Opinia nr Z-2/0109/2016

dokument z wyników przeprowadzonych oględzin – ekspertyzy urządzeń grzewczo-kominowych

W budynku: **Wiejski Dom Kultury**

**ul. Wolsztyńska 1
Boruja Kościelna, 64-300 Nowy Tomyśl**

*szkic orientacyjny na odwrocie

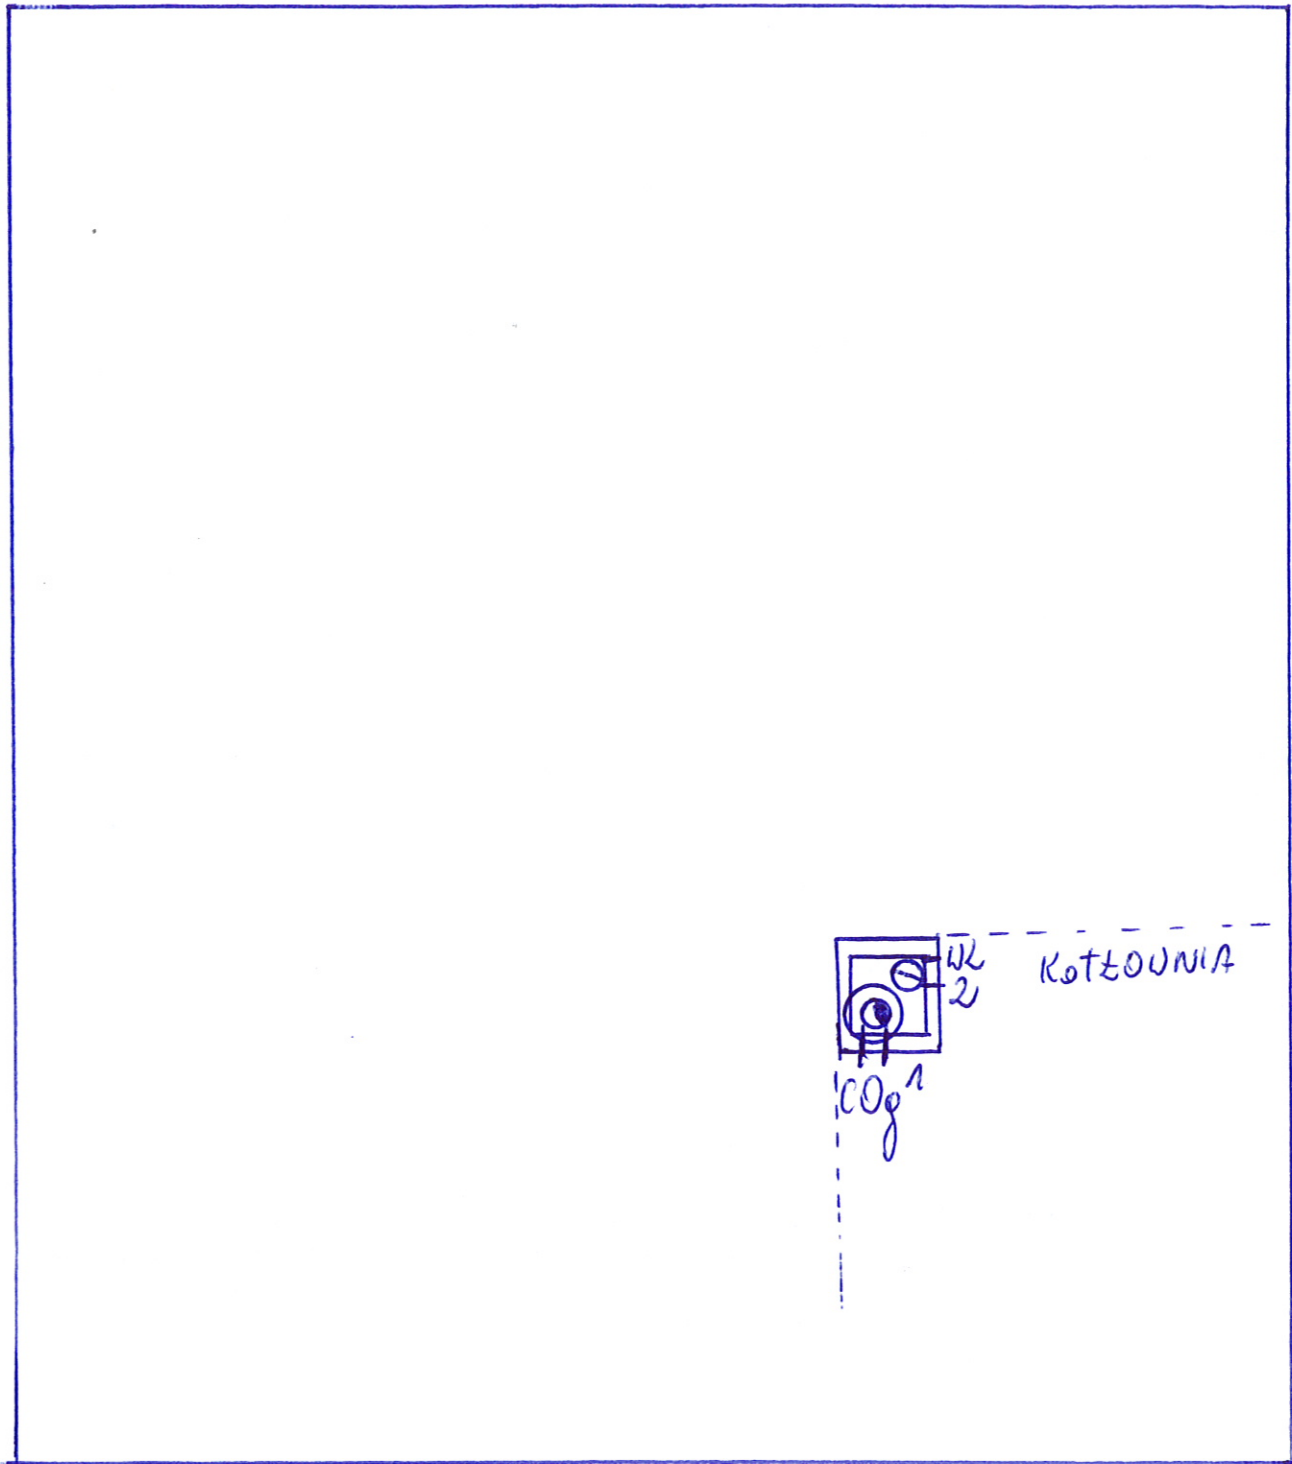
Dotyczy podłączenia kotła CO gazowego grzewczego.

Kocioł należy zamontować w pomieszczeniu kotłowni po uprzednim zdemontowaniu kotła CO węglowego. Do pomieszczenia kotła należy doprowadzić nawiew o powierzchni 300 cm². Przewód kominowy ma przekrój 50x50cm, dlatego też w przewodzie tym można wyprowadzić spalinę kanałem koncentrycznym powietrzno-spalinowym jak i kanał wentylacyjny o średnicy 0,1 m nontując kratkę jak najbliżej sufitu o powierzchni 200cm².

- 1- COg - Kocioł grzewczy ~~węgla~~ gazowy z zamkniętą komorą z odprowadzeniem spalin kanałem koncentrycznym powietrzno-spalinowym
- 2- W2 - Wentylacja wywiewna z pomieszczenia kotłowni
